東海第二発電所
外部からの衝撃による損傷の防止（外部火災）
（審査会合における指摘事項の回答）

平成29年10月17日
日本原子力発電株式会社

1. 指摘事項の回答 (No. 26) (1/10)

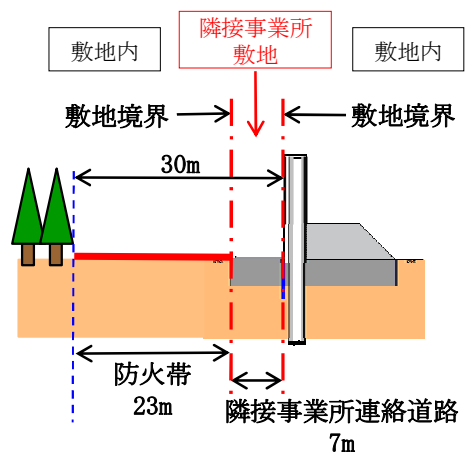
防火帯及び植生管理エリアを隣接事業所の敷地に設定している箇所について、当該敷地の扱い、可燃物管理や植生管理に関する管理権限など、事業者としてどのように管理するのかを示すこと。

以下の2点を考慮し、隣接事業所連絡道路と防火帯の位置関係の見直しを行った。なお、位置関係を見直した場合においても、周囲の植生に変更がないことから、森林火災影響評価の解析結果への影響はない。

- ・ 隣接事業所連絡道路と重複する防火帯での可燃物管理
- ・ 隣接事業者連絡道路における可燃物物品の火災による防潮堤への熱影響

図9 防潮堤に熱影響を与える可能性のある箇所

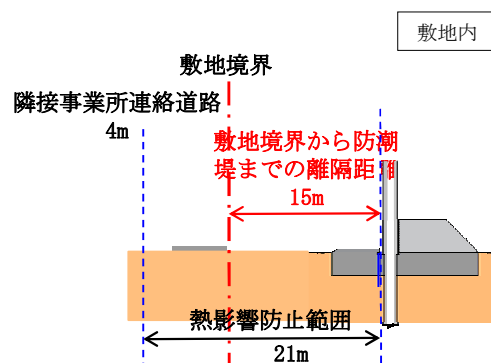
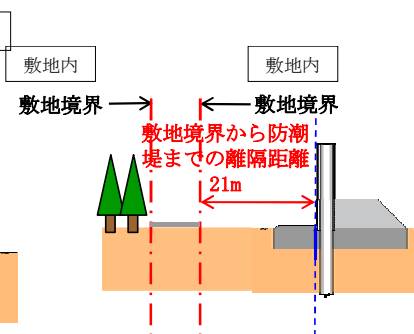
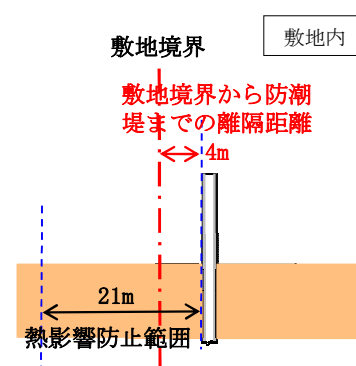
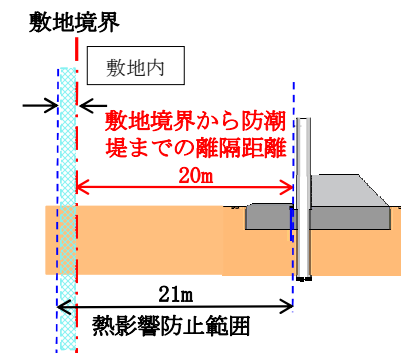
敷地境界から防潮堤までの離隔距離が短い、以下の4箇所は、防潮堤が可燃物物品の火災による熱影響を受ける可能性がある。可燃物物品の火災として、移動式貯蔵所（タンクローリ）のうち最大クラスのを想定※¹すると、危険距離は15m※²となり、離隔距離がこの危険距離以下となるのは範囲③-1である。

離隔距離がこの危険距離以下となる範囲③-1は、以下の対応を行う。

- ・ 散水を実施し，防潮堤の温度上昇を抑制する。
- ・ 万が一，防潮堤に熱影響が及んでいる可能性がある場合，当該箇所^{③-1}の健全性を評価し，機能に支障がある場合は，プラントを停止し速やかに強度を保つよう補修を行う。

なお，範囲③-1以外で火災が発生した場合においても，上記の対応を実施する。
